Asennusvihje hammashihnasarjoihin CT1037K2 ja CT1037WP1

Koskee useita Peugeot 807 ja Citroën C8 2,2 HDI dieselmootoreita

Kuva 1

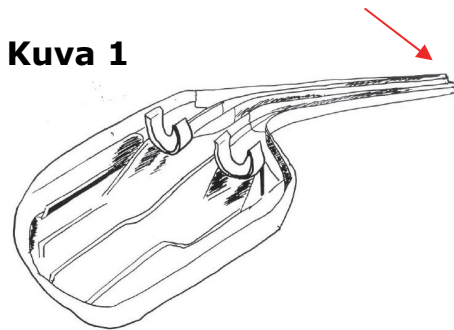
Sadevesi pääsee hammashihnakäyttöön ja aiheuttaa korroosiota ja jäänmuodostusta, minkä seurauksena on pahimmassa tapauksessa moottorivaurio.

Tyhjennyskanavissa voi hetkellisesti ilmetä ylivuotoa, kun vettä tulee runsaasti sisään.

Citroën ja Peugeot ovat kehittäneet tyhjennyskourun, jonka osanumero on 8248.71 (**Kuva 1**), joka estää tuulilasilta valuvaa sadevettä pääsemästä hammashihnakäyttöön. Liu'uta tyhjennyskouru jäähdytysjärjestelmän paisuntasäiliön alle (katso **kuva 2**) ja kiinnitä se pidikkeillä (**kuva 3**). Tarkista, että tyhjennyskouru kallistuu taaksepäin.

Poisto moottorin taakse
